CONFERENZA DI SERVIZI
(art. 14-ter della L. 241/1990, L.R. 40/2009)

Riunione del 24/01/2024

Oggetto: [ID 1904] PAUR ex Dlgs. 152/2006 art. 27-bis e L.R. 10/2010 art. 73-bis, "Progetto del Parco eolico denominato "Badia del Vento" della potenza di 29,4 MW composta da n. 7 aerogeneratori ed opere di connessione ubicati nel comune di Badia Tedalda (AR). Proponente: F.E.R.A Srl

Figura 153. Le rotte primaverili di migrazione registrate nel 2009-2010 e l'area del progetto ottimizzato

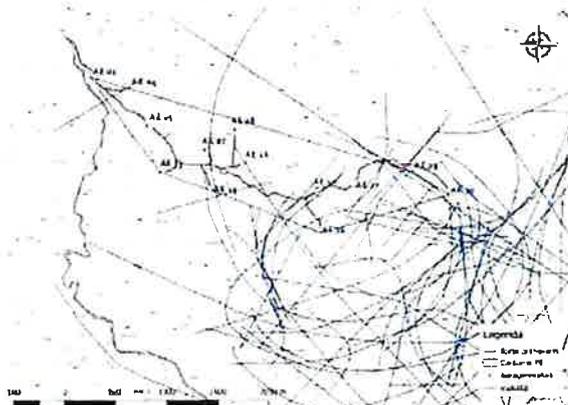
Si precisa infine che la zona di impianto in cui verrebbe realizzato Badia del Vento, ricade in un'area in cui sono state avanzate in passato diverse proposte di impianti eolici, ogni volta respinte per le conseguenze non mitigabili sulla sicurezza del territorio (area ad elevato rischio sismico e geologico), sul paesaggio di grande pregio riconosciuto dalle Regioni e dallo Stato nonché dalle soprintendenze chiamate a tutelarlo, ed infine sull'avifauna, per la presenza di diverse specie protette o di interesse conservazionistico.

Lo stesso settore natura della Regione Toscana, nel contributo tecnico della Dott.ssa Gilda Ruberti in data 01/06/2022 ripercorre il precedente iter autorizzativo di un impianto eolico la cui estensione riguardava proprio il crinale del Monte Loggio e del Monte Faggiola e che non superò le criticità per gli impatti sugli uccelli e sui chirotteri.
